**NORMAS SUBSIDIARIAS DE PLANEAMIENTO MUNICIPAL DE**  
**SAN BARTOLOMÉ DE LANZAROTE**  
**MODIFICACIONES PUNTUALES N°2 A N°30**  
**DOCUMENTO APROBACIÓN DEFINITIVA**  
**DICIEMBRE 1997**

**MODIFICACION PUNTUAL Nº15**

**MODIFICACION PUNTUAL N°15.**

MODIFICACION N°15. - NUCLEO DE SAN BARTOLOME  
 MODIFICA: ALINEACION CALLE 29

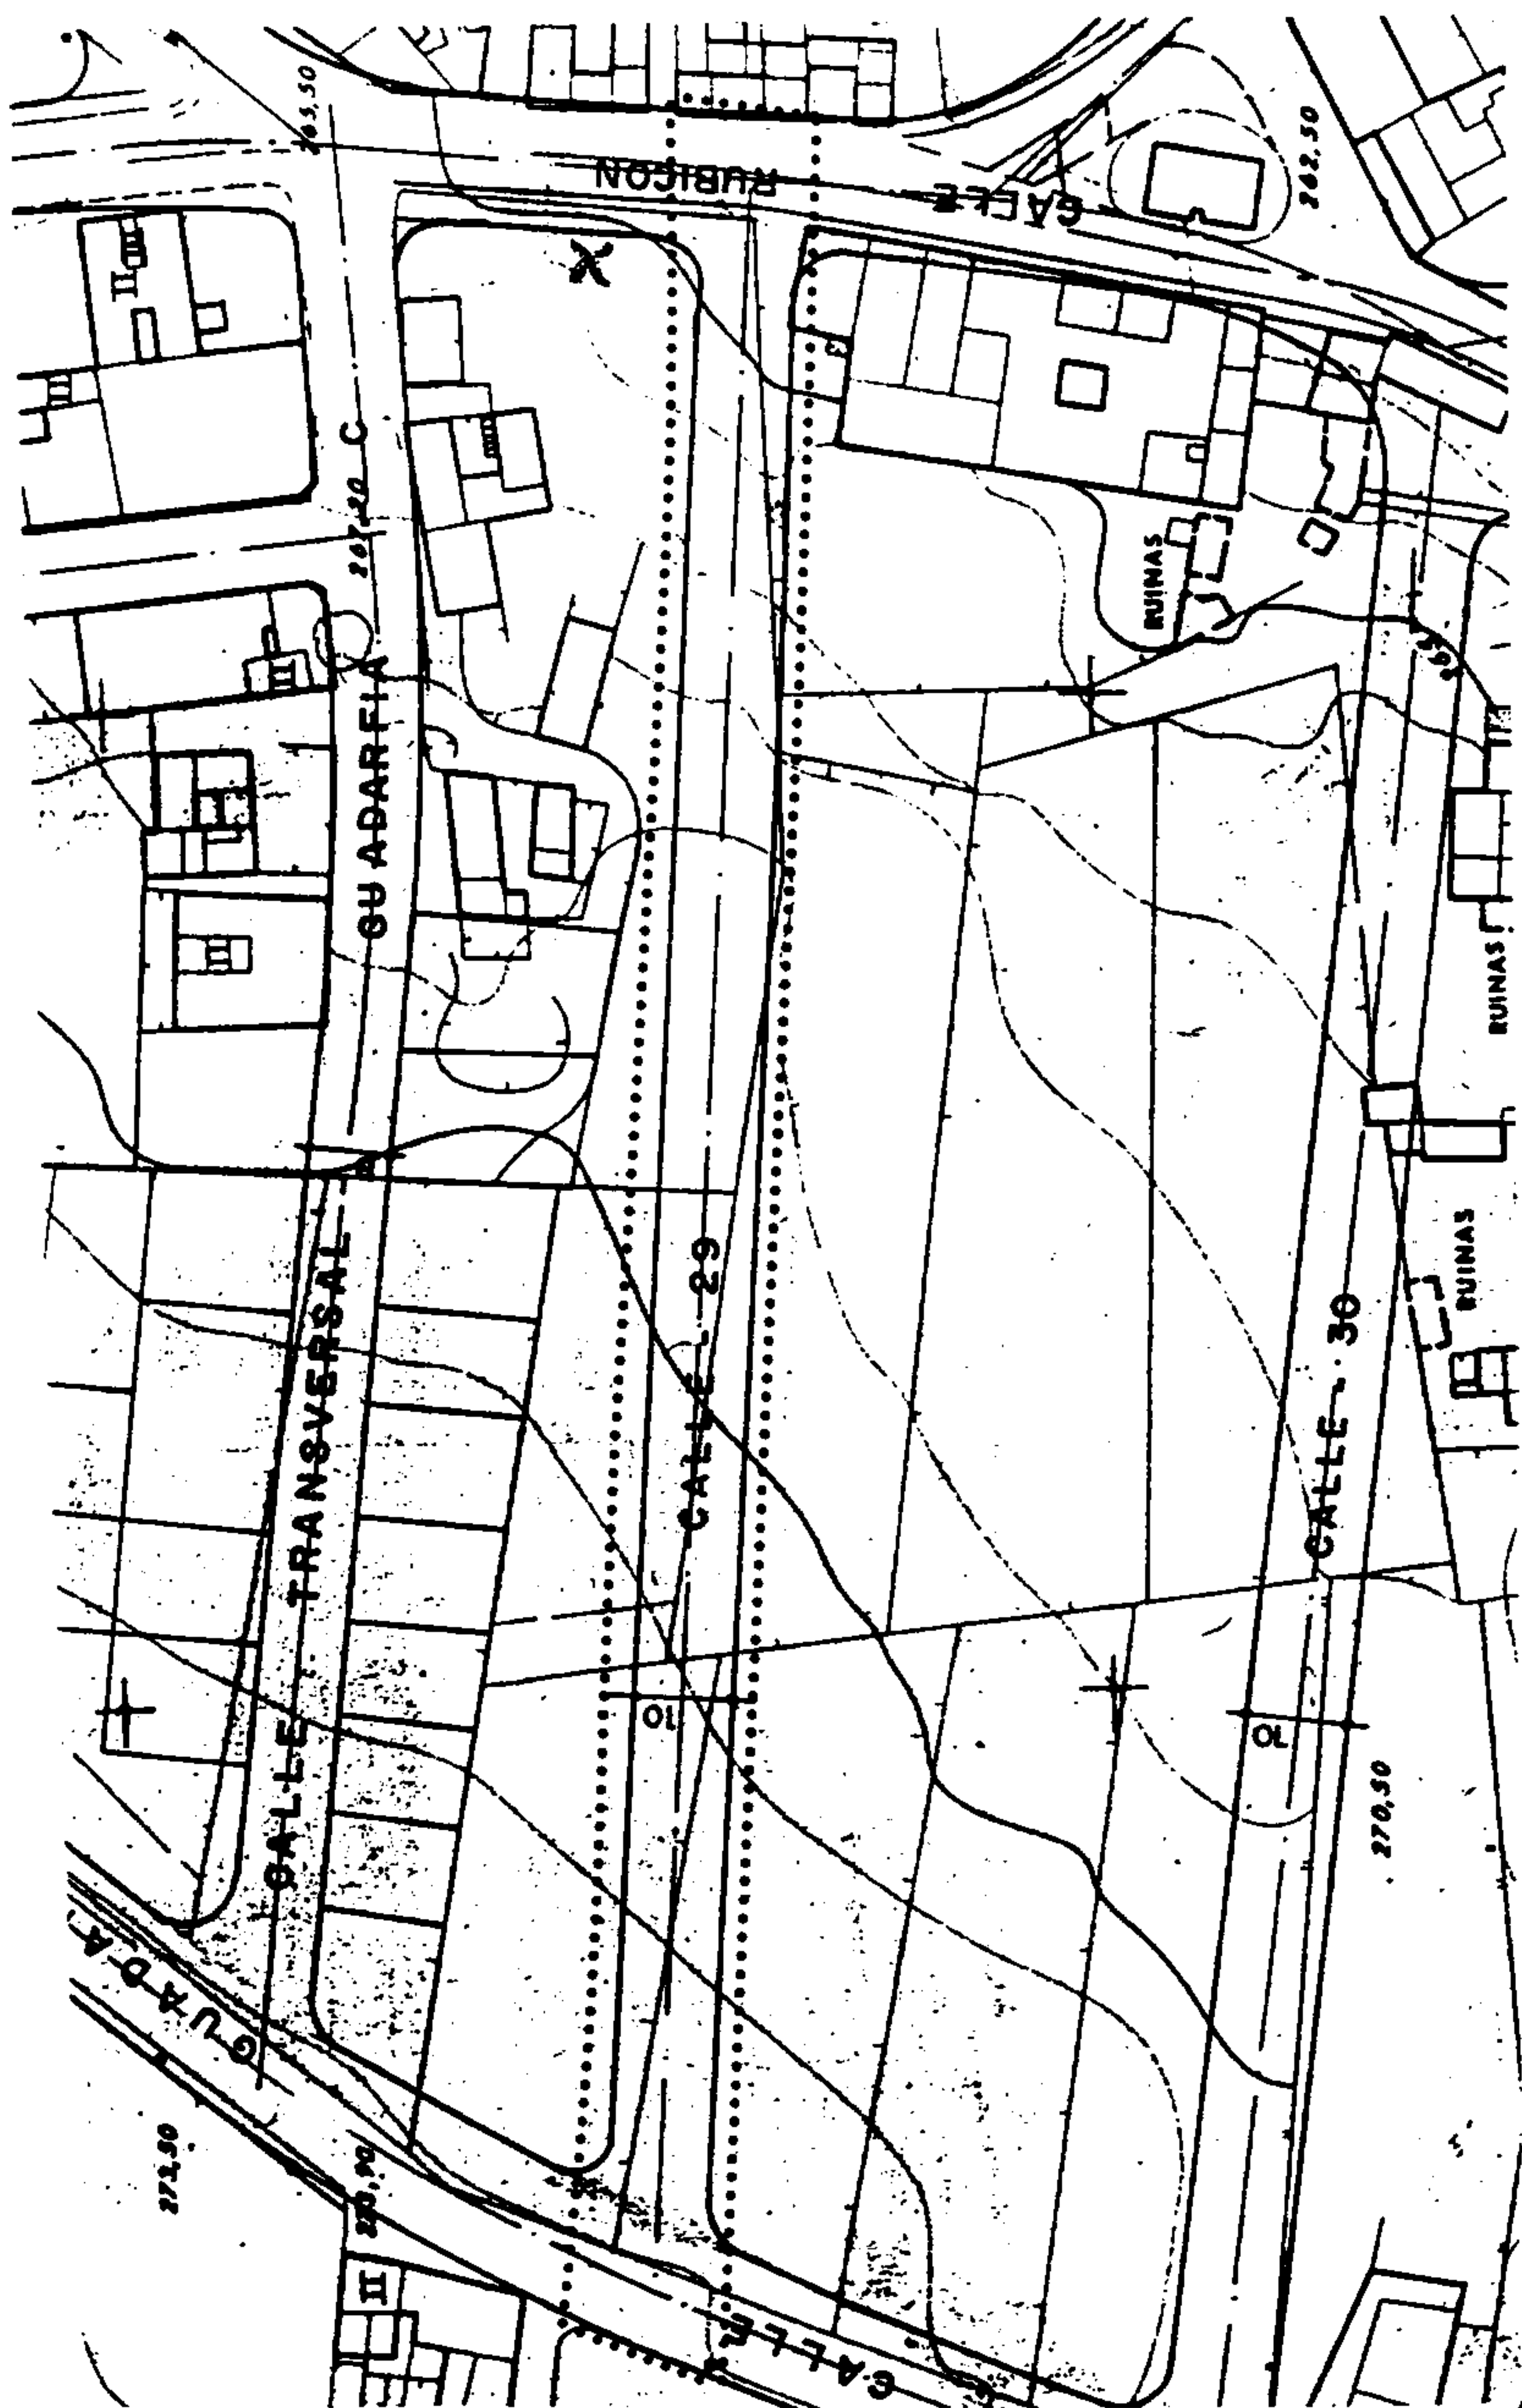
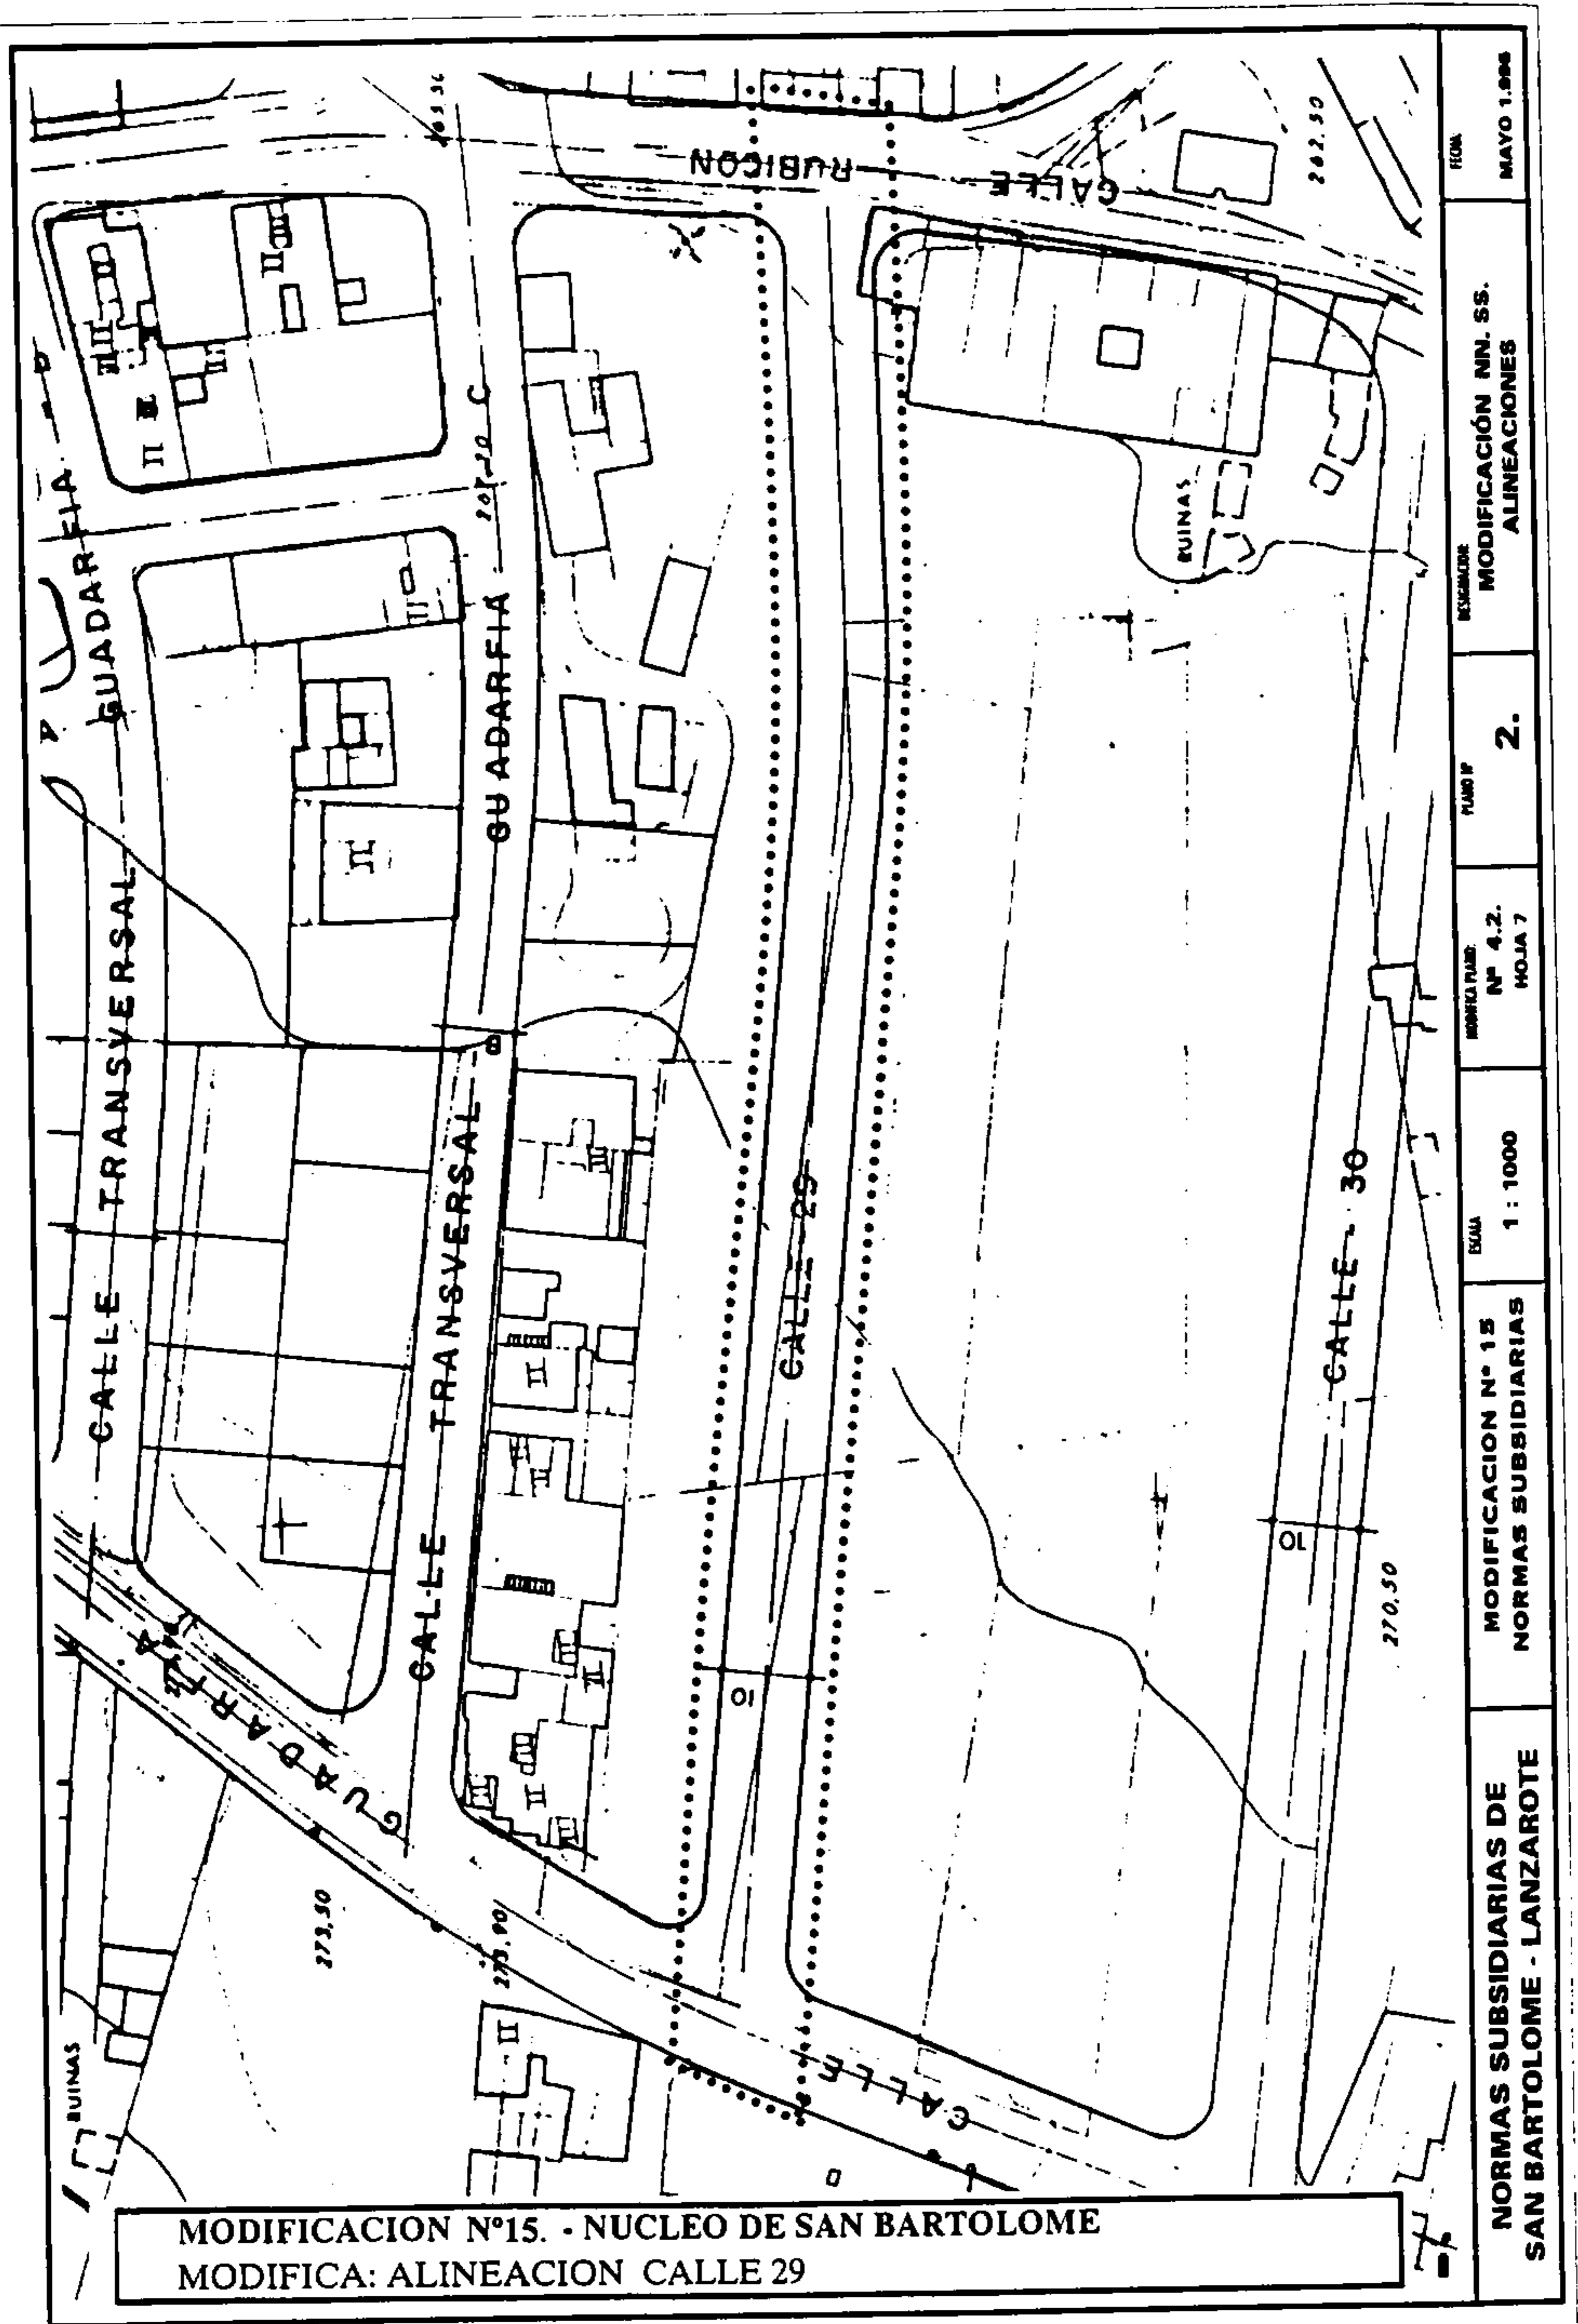
Modificar la alineación de la calle n°29.

Se modifica el trazado de la calle a petición de los afectados. Estos entienden que la alineación que proponen permite un mejor aprovechamiento de los terrenos. Esta Modificación no requiere mayor justificación y que esta es aceptable en tanto no exista una oposición, justificada, a este nuevo trazado por alguno de los afectados.

La modificación del trazado de la calle 29 supone un aumento de superficie de suelo neto edificable de 27 m<sup>2</sup>, lo que representa un aumento de superficie edificable de 20 m<sup>2</sup>c, estimándose en 1 el posible aumento de población y en 4 m<sup>2</sup> las mayores previsiones de reservas de suelo para espacios libres.
